## Rückfragen der EU-Kommission vom 14.09.2011

## Stellungnahme zum Schreiben der Gemeinde

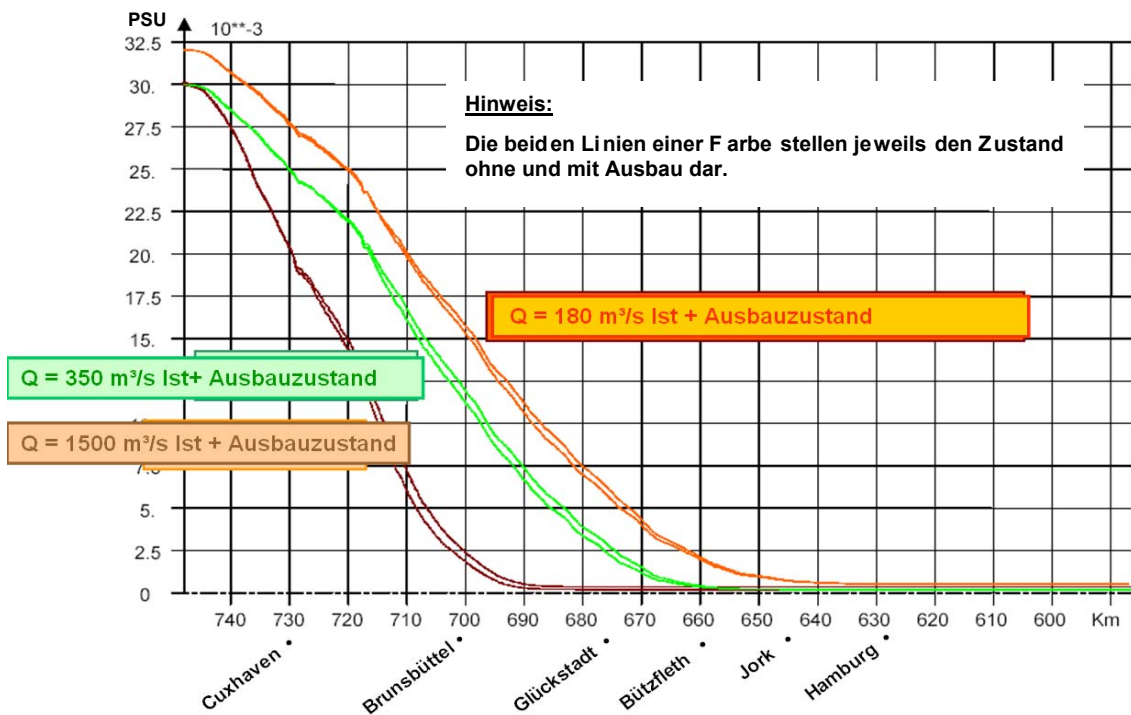
Die BAW hat in ihren ergänzenden Berechnungen einen außerordentlich geringen Oberwasserabfluss von  $180 \text{ m}^3/\text{s}$  über einen Zeitraum von vier Wochen zugrunde gelegt. Um auch hochenergetische Tiden zu berücksichtigen, wurde zusätzlich am seeseitigen Rand ein Salzgehalt von 32 PSU (ursprünglich 30 PSU) angesetzt. Die nachfolgende Häufigkeitsdarstellung des Oberwasserabflusses zeigt, dass die Berechnungsansätze der BAW ein worst case Szenario wiedergeben, das in der Natur in den letzten 58 Jahren nicht aufgetreten ist.

Auch der Modelllauf unter extrem niedrigen Abflussbedingungen von  $180 \text{ m}^3/\text{s}$  hat ergeben, dass die ausbaubedingte Verschiebung der Brackwasserzone nur bis zu  $1.900 \text{ m}$  beträgt. Damit wurde die ursprüngliche Prognose der BAW bestätigt.

Die nachfolgende Abbildung zeigt für den maximalen Salzgehalt (in Fahrinnenmitte im Längsschnitt) die ausbaubedingte Änderung für den ursprünglichen Modelllauf bei einem häufigen Oberwasserabfluss von  $350 \text{ m}^3/\text{s}$  und einem hohen von  $1.500 \text{ m}^3/\text{s}$  sowie die Ergebnisse des Modelllaufs mit einem äußerst niedrigen Oberwasser von  $180 \text{ m}^3/\text{s}$ .

Die Modellergebnisse zeigen deutlich, dass die Höhe der Salzgehalte an einem Ort maßgeblich vom Oberwasser geprägt wird und die ausbaubedingten Änderungen dahinter deutlich zurückstehen.

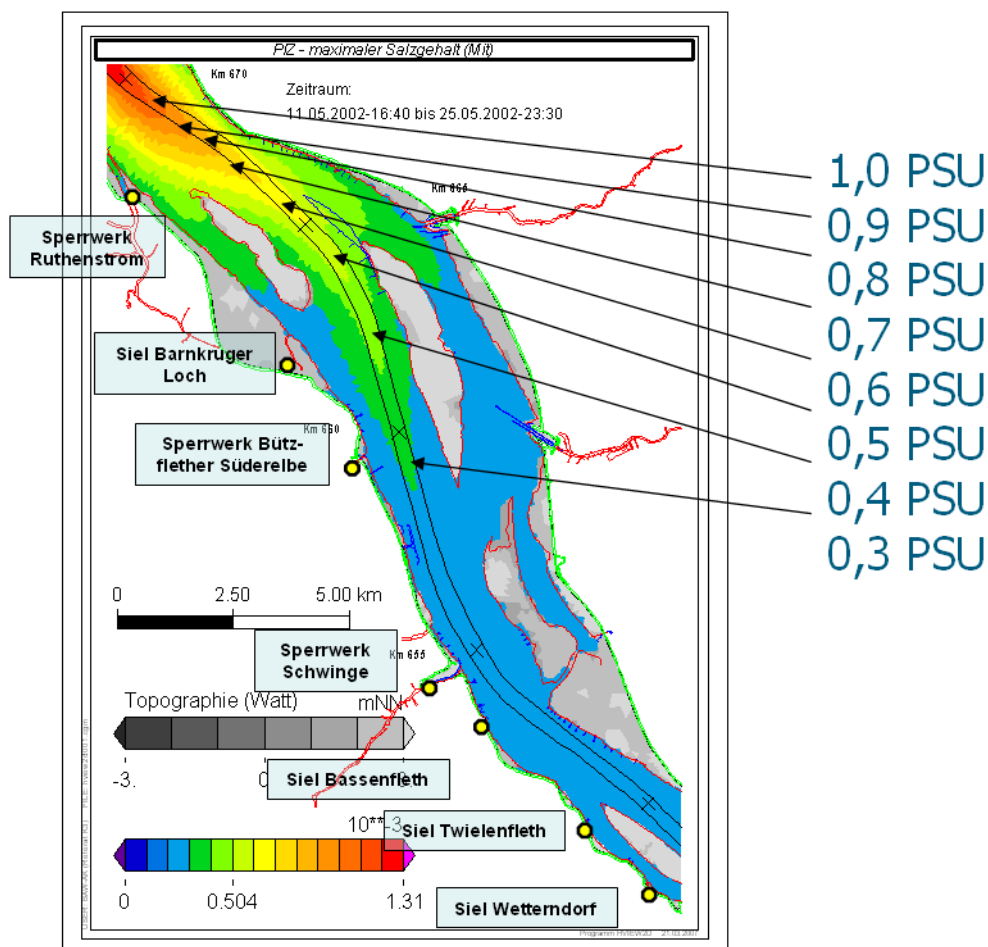
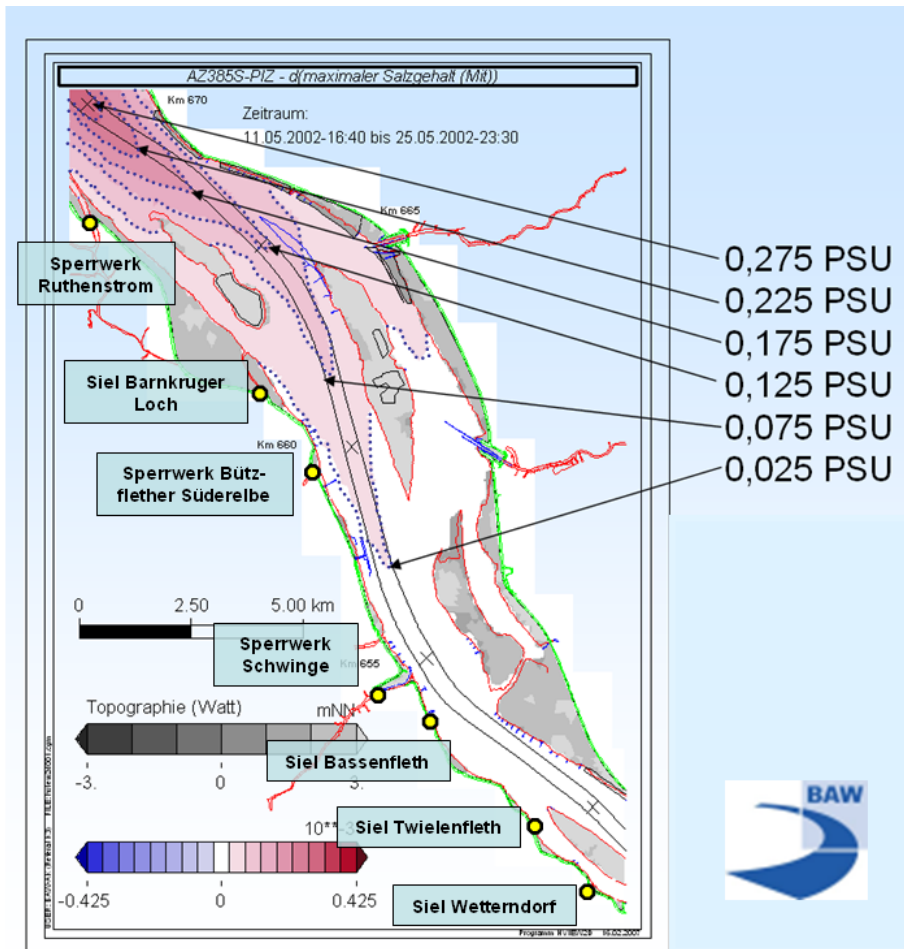
**Wurde eine 3-dimensionale Betrachtungsweise für die im Antrag prognostizierte Verschiebung der Brackwasserzone von 1000-1900 m angewandt bzw. wie ist die Verlagerung der Salzgehalte für Wasseroberflächen- und Sohlennähe einzeln betrachtet zu sehen?**

Das digitale Modell der Bundesanstalt für Wasserbau bildet die hydrologischen Vorgänge dreidimensional ab und kann so die Vorhabenswirkungen für Wasseroberfläche, Gewässergrund und verschiedene Wassertiefen differenziert ermitteln. Für die Berechnung der Prognosewerte ist besonders wichtig, dass die hydrologischen Vorgänge räumlich abgebildet werden können und somit wesentlich naturähnlicher sind, als das mit einem ein- oder zwei-dimensionalen Modell möglich wäre. Dies erhöht wesentlich die Prognosegenauigkeit.

Die nachfolgenden Abbildungen zeigen zunächst den Ist-Zustand und dann die prognostizierte Veränderung der Salinitätsverhältnisse am Ende der Brackwasserzone bei einem konstanten Oberwasserabfluss von 350 m<sup>3</sup>/s in der Draufsicht.

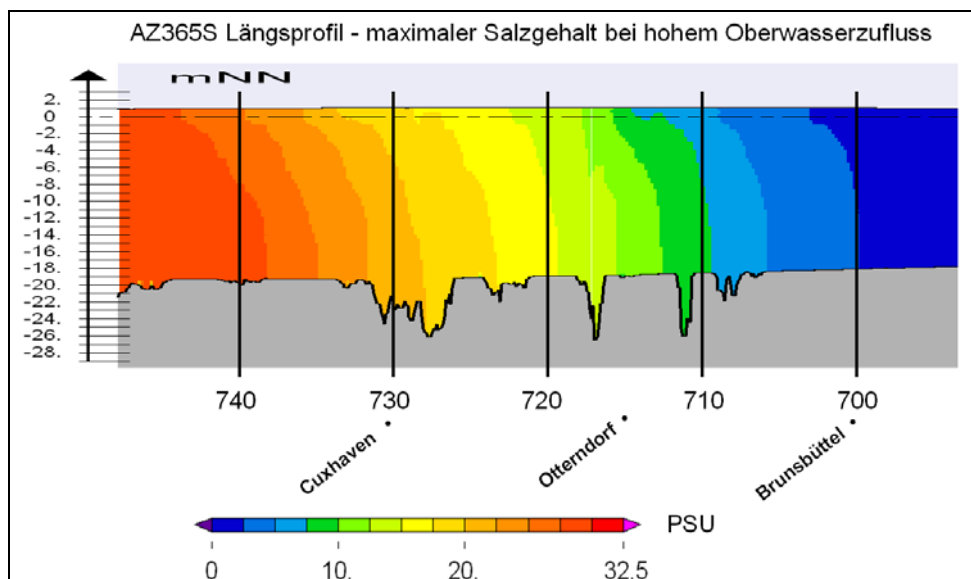
Die Verteilung des Salzgehaltes über die Tiefe im Längsschnitt von der Nordsee stromaufwärts (von links nach rechts) zeigt die nachfolgende Darstellung.

Die Abbildungen zeigen deutlich die differenzierten Ergebnisse der dreidimensionalen Modellierung. Salzreiches Wasser gelangt am Gewässergrund (in der Tiefe) weiter

stromauf als an der Wasseroberfläche. Ursache ist das höhere spezifische Gewicht von Salzwasser. Da die sohlnahe Verschiebung der Brackwasserzone u.a. ortsabhängig ist, wird die Änderung auch von der ortsabhängigen Vertiefung mitbestimmt. Da bei ist zu beachten, dass nicht überall vertieft werden muss. Im Ergebnis lässt sich festhalten, dass sich das Ausmaß der ausbaubedingten Verlagerung der Salzgehalte innerhalb der Vertikalen nicht wesentlich voneinander unterscheidet. Tendenziell verändern sich die Salzgehalte sohlnah aufgrund der oben genannten Effekte leicht weiter nach stromauf als oberflächenah.

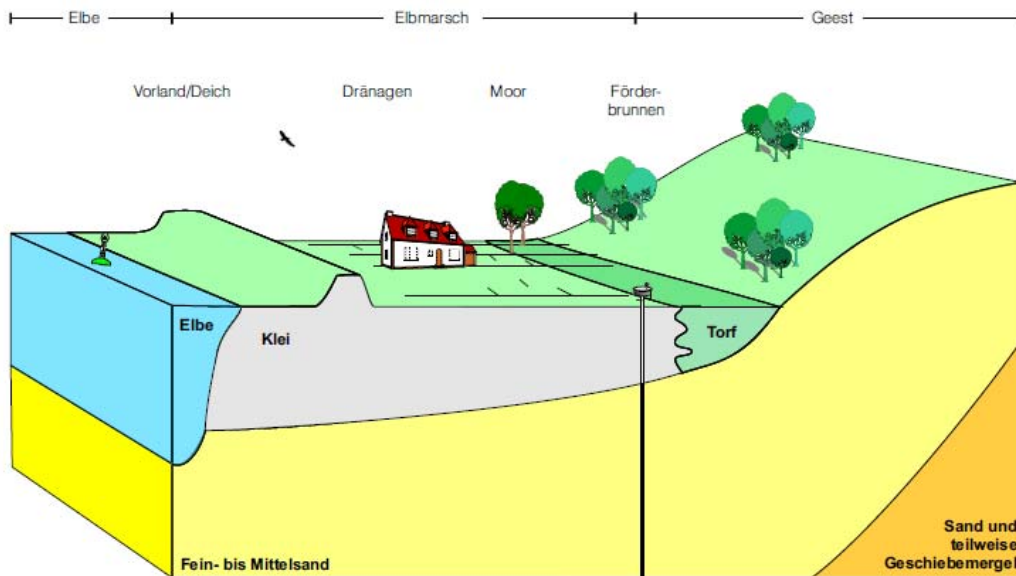
**Welche Aufsalzungen des Grundwassers sind aufgrund der Verschiebung der Brackwassergrenze stromaufwärts zu erwarten?**

Im BWS-Gutachten wird auch der Ist-Zustand im Niederelbe/Elbmarschen-Bereich umfassend beschrieben und ausgewertet. Es werden auch mehrere Querschnitte zur Darstellung der Lage der unterschiedlichen Bodenarten abgebildet. Das nachstehende Schema zum Aufbau der Elbsohle zeigt, dass die geringdurchlässigen Schichten (Klei) im Bereich der Gewässersohle bereits heute weitestgehend nicht mehr vorhanden sind. Dies hat zur Folge, dass der hydraulische Kontakt zwischen dem Elbwasser und den Grundwasserleitern der Elbmarsch aufgrund der geologischen Gegebenheiten (Sand- und Kielesschichten im Untergrund) bereits weitestgehend vorhanden ist und es selbst bei einem weiteren Anschneiden Grundwasserführender Schichten nicht zu einem signifikant höheren Zustrom in den Grundwasserleiter der Marsch kommen kann.

Weiterhin ist ausschlaggebend – auch dieses wird durch das vorstehende Schema verdeutlicht –, dass das Grundwasser in den Marschen deutlich stärker vom Grundwasserzufluss aus der höher gelegenen Geest bestimmt wird als durch einen Zustrom aus der Elbe. Die Modellierung durch den Fachgutachter BWS GmbH hat ergeben, dass der Zustrom von Elbwasser in das Grundwasser infolge der vorübergehenden Entfernung der Kolmationsschicht (feinkörniges Material, das sich in den Kornzwischenräumen von Sand und Kies absetzt) und die in geringem Umfang mögliche Entfernung dichtender Kleischichten um maximal 4,1% erhöht sein kann, was einer Veränderung des gesamten Zustromes in die Grundwasserleiter der Marsch um 0,3% entspricht. Diese Modellergebnisse zeigen, dass in der Natur keine messbaren Veränderungen von Grundwassermenge- und -eigenschaften zu erwarten sind.

Schöpfproben bei Thw 1977-2010 (Messstelle Krautsand -Elbe-km 671,5-)  
Trend vor und nach der Baumaßnahme

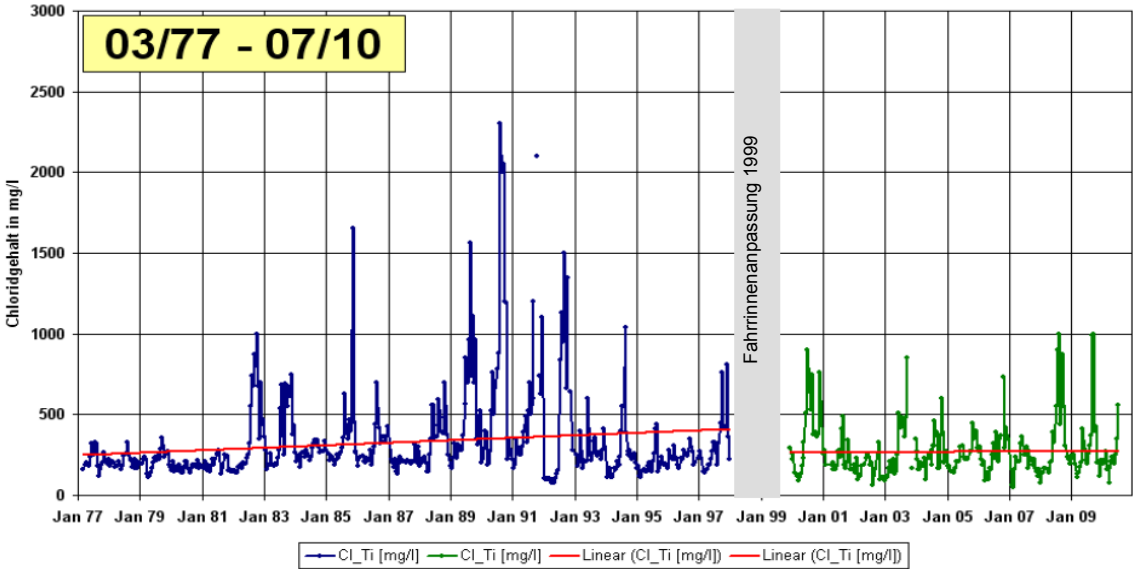
Gestützt wird diese Aussage durch die Beweissicherungsergebnisse der letzten Fahrrinnenanpassung. Der Bericht zur Beweissicherung (WSA Hamburg, HPA, 2006, S. 31 ff. 1) kommt zu dem Ergebnis, dass in Bezug auf die Parameter Salzgehalt und Leitfähigkeit keine ausbaubedingte Wirkung erkennbar sind. Demzufolge gibt es bislang keine Anzeichen für eine durch die vorangegangene Fahrrinnenanpassung bedingte Erhöhung der Salzgehalte im Grundwasser oder in Trinkwasserbrunnen. Folgender Grafik ist die Entwicklung des Salzgehalts an der Messstelle Krautsand zu entnehmen. Es wird deutlich, dass die Salzgehalte nach der letzten Fahrrinnenanpassung nicht gestiegen sind. Diese Messstelle befindet sich

seewärts vom Alten Land, so dass die hier gemessenen Werte Rückschlüsse auf die Veränderungen der Salzgehalte im Alten Land zulassen.

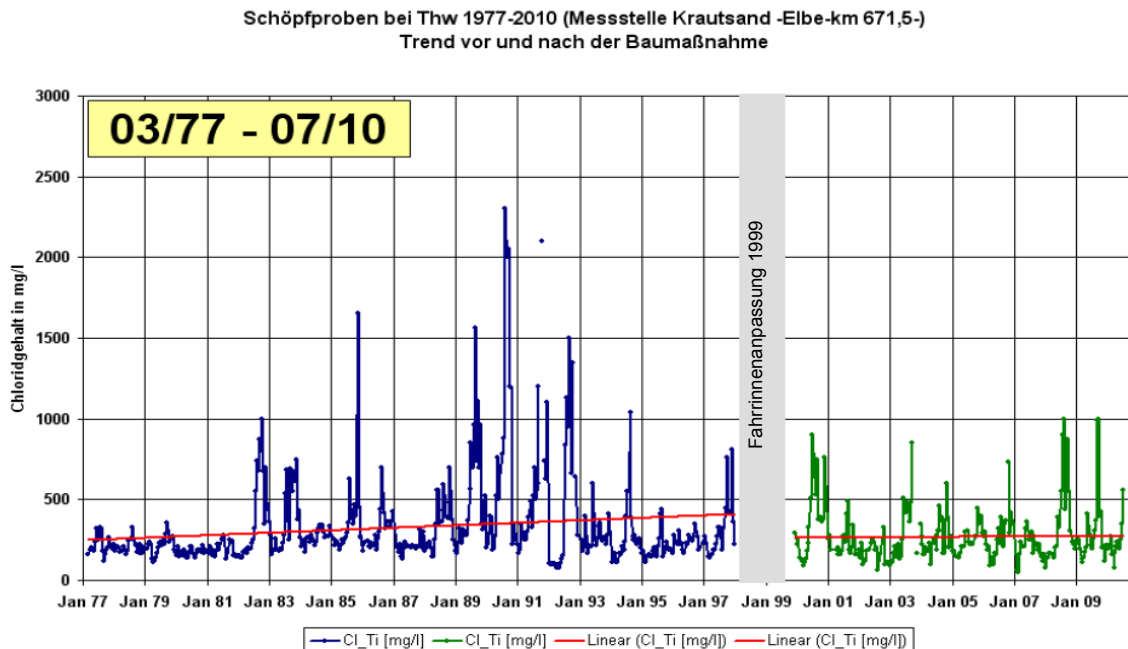
Folgender Grafik ist die Entwicklung des Salzgehalts am Pegel Krautsand vor und nach Umsetzung der Fahrrinnenanpassung von 1999 zu entnehmen. Es wird deutlich, dass die Salzgehalte nach der letzten Fahrrinnenanpassung nicht gestiegen sind. Diese Messstelle befindet sich seewärts vom Alten Land, so dass die hier gemessenen Werte Rückschlüsse auf die Veränderungen der Salzgehalte im Alten Land zulassen.

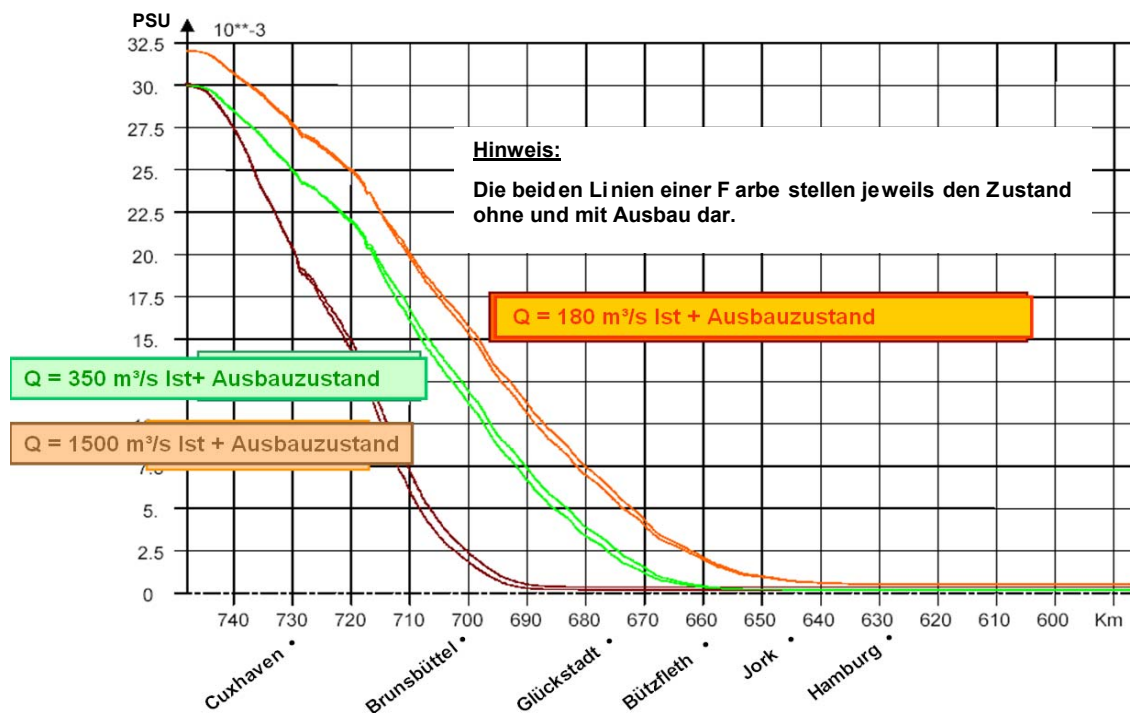
Schließlich ist der von der Gemeinde gezogene Rückschluss, dass bereits die Überschreitung von in der Natur gemessenen Werten gegenüber den von der BAW für den Fall eines Ausbaus prognostizierten Salzgehalten einen Beleg dafür liefert, dass das Modell und dessen Prognose zu ungenau ist, aus fachlicher Sicht nicht sachgerecht. Problematisch wäre ein solches Abweichen nur dann, wenn die in den Modelllauf eingeflossenen Eingangsparameter und Randbedingungen den Naturwerten zu genau die zum Zeitpunkt entsprechen würden (u.a. gleiche Oberwasserabflussmengen) und das Modell auf dieser Grundlage die Ausbaufolgen unterschätzen würde.

Der nachfolgenden Darstellung ist beispielsweise zu entnehmen, dass sich die Salzgehalte an einem Ort in Abhängigkeit von der Menge des Oberwasserabflusses erheblich voneinander unterscheiden. Hinzu kommt die Veränderung der Lage der Brackwasserzone aufgrund der regelmäßigen Zirkulation der Gezeitenströme, bei denen die Salzgehalte durch einen Tideweg von 15-20 km pro Ebbe und Flut beeinflusst werden.

Dementsprechend kann es durchaus sein, dass das Modell für ein bestimmtes Szenario (z.B. einen bestimmten Oberwasserabfluss) Werte angibt, die geringer oder höher sind als die zu einem bestimmten Zeitpunkt in der Natur zu messenden Werte. Dies lässt jedoch keinerlei Rückschlüsse auf die Genauigkeit des Modells zu.

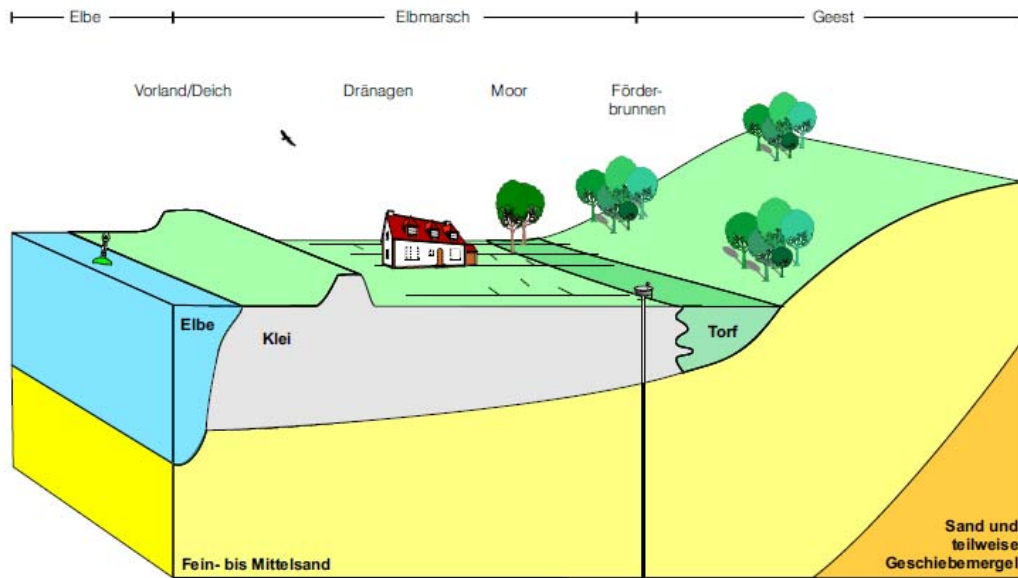
Im BWS-Gutachten wird auch der Ist-Zustand im Niederelbe/Elbmarschen-Bereich umfassend beschrieben und ausgewertet. Es werden auch mehrere Querschnitte zur Darstellung der Lage der unterschiedlichen Bodenarten abgebildet. Das nachstehende Schema zum Aufbau der Elbsohle zeigt, dass die geringdurchlässigen Schichten (Klei) im Bereich der Gewässersohle bereits heute weitestgehend nicht mehr vorhanden sind. Dies hat zur Folge, dass der hydraulische Kontakt zwischen dem Elbwasser und den Grundwasserleitern der Elbmarsch aufgrund der geologischen Gegebenheiten (Sand- und Kiesschichten im Untergrund) bereits weitestgehend vorhanden ist<sup>3</sup> und es selbst bei einem weiteren Anschneiden Grundwasserführender Schichten nicht zu einem signifikant höheren Zustrom in den Grundwasserleiter der Marsch kommen kann.

Weiterhin ist ausschlaggebend – auch dieses wird durch das vorstehende Schema verdeutlicht –, dass das Grundwasser in den Marschen deutlich stärker vom Grundwasserzufluss aus der höher gelegenen Geest bestimmt wird als durch einen Zustrom aus der Elbe. Die Modellierung durch den Fachgutachter BWS GmbH hat ergeben, dass der Zustrom von Elbwasser in das Grundwasser infolge der vorübergehenden Entfernung der Kolmationsschicht (feinkörniges Material, das sich in den Kornzwischenräumen von Sand und Kies absetzt) und die in geringem Umfang mögliche Entfernung dichtender Kleischichten um maximal 4,1% erhöht sein kann, was einer Veränderung des gesamten Zustromes in die Grundwasserleiter der Marsch um 0,3% entspricht. Diese Modellergebnisse zeigen, dass in der Natur keine messbaren Veränderungen von Grundwassermenge- und -eigenschaften zu erwarten sind.
